**AVIS RELATIF À LA PROTECTION
CONTRE LES EVENTUELS EFFETS NOCIFS ET NUISANCES
PROVOQUÉS PAR LES RAYONNEMENTS NON IONISANTS
GÉNÉRÉS PAR DES ANTENNES ÉMETTRICES STATIONNAIRES**

Commune : MONS - Exploitant : PROXIMUS

Référence exploitant : 65GAG_01

Rapport n° 4454 / 2023

Figure 1 : Vue en plan des lieux de séjour et des points de contrôle

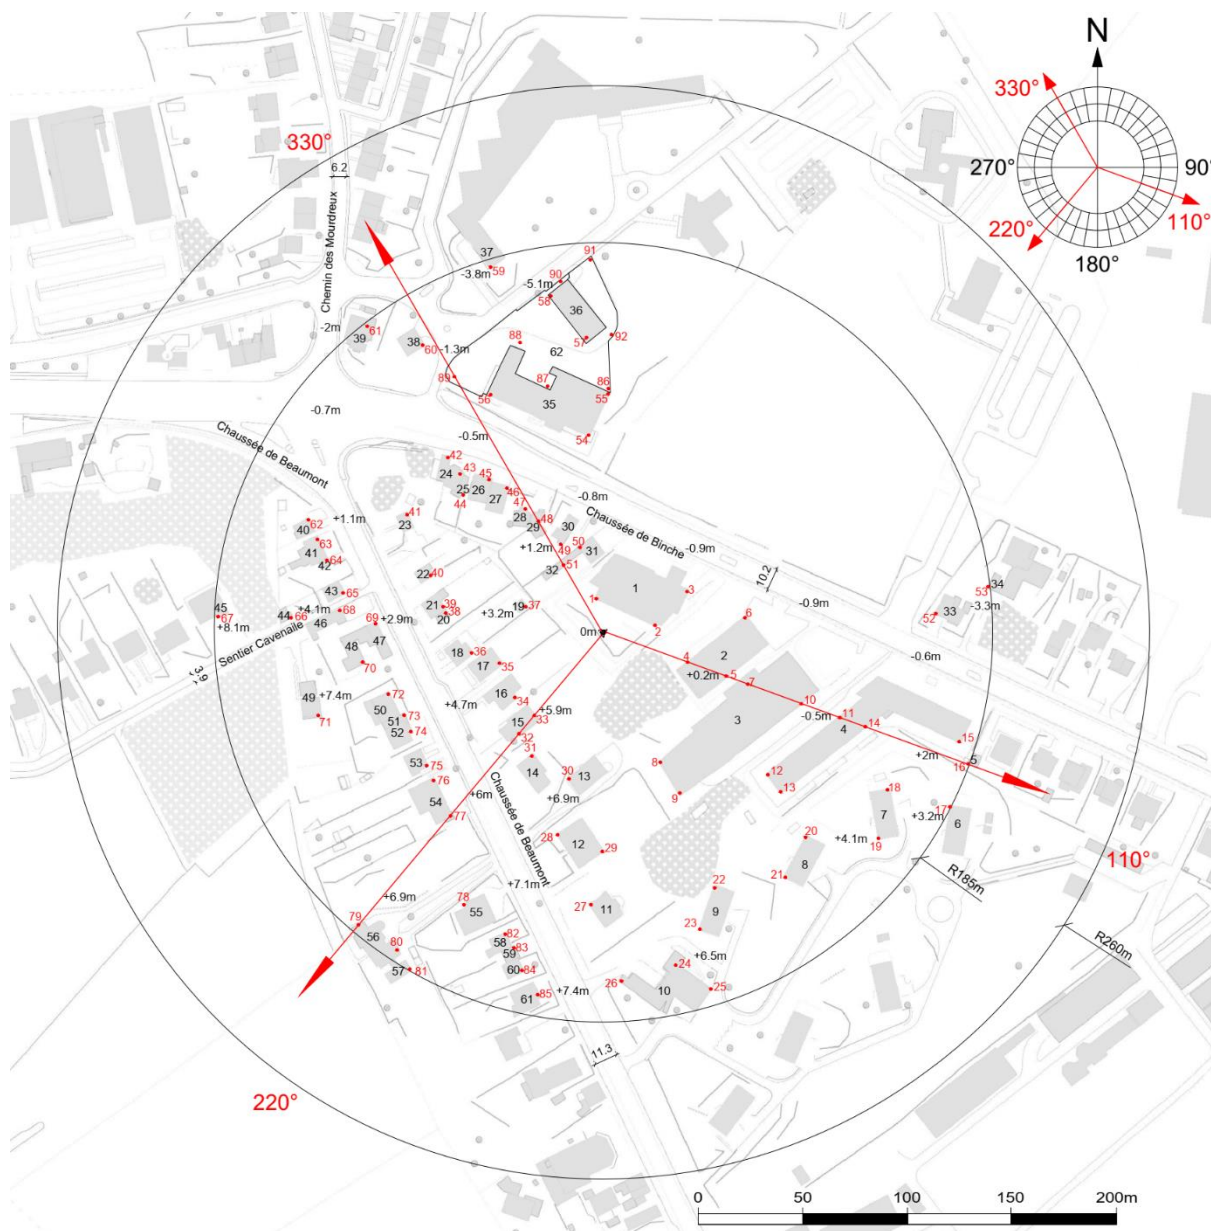
En ce qui concerne les antennes de l'installation mentionnées dans le tableau 1, la distance maximale à laquelle la limite pourrait être atteinte, à l'extérieur, est égale à 85,8 m. S'il n'y a pas de LS à une distance inférieure, les antennes respectent forcément la limite d'immission.

Dans le cas des LS situés à l'intérieur des bâtiments, une atténuation d'obstacle est prise en compte et il en résulte que la distance maximale à laquelle la limite pourrait être atteinte se réduit à 60,8 m.

Figure 2 : Vue en plan des installations d'antennes dans un rayon de 300 mètres autour de l'installation faisant l'objet de la demande d'avis

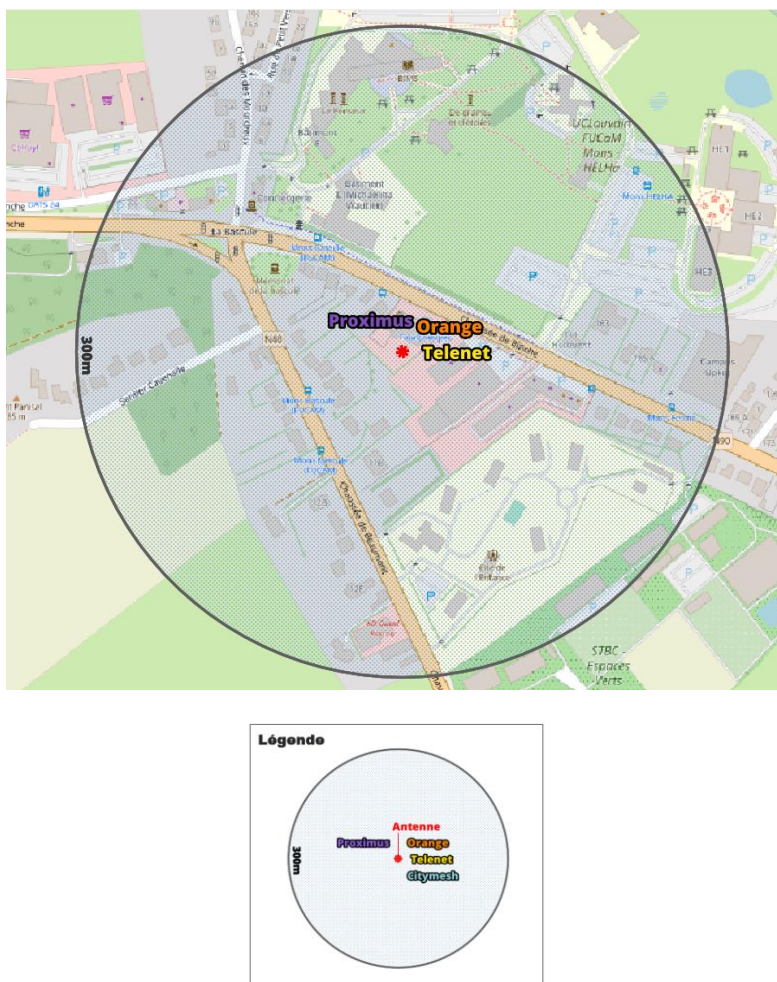
Compte tenu du nombre d'installations localisées dans la figure 2, il apparaît que l'intensité du rayonnement électromagnétique généré, dans les lieux de séjour situés à proximité de l'installation référencée dans le paragraphe 2, par l'ensemble des antennes émettrices stationnaires de l'ensemble des exploitants du même site d'antennes émettrices stationnaires respecte la limite fixée à l'article 4, § 2 du décret.
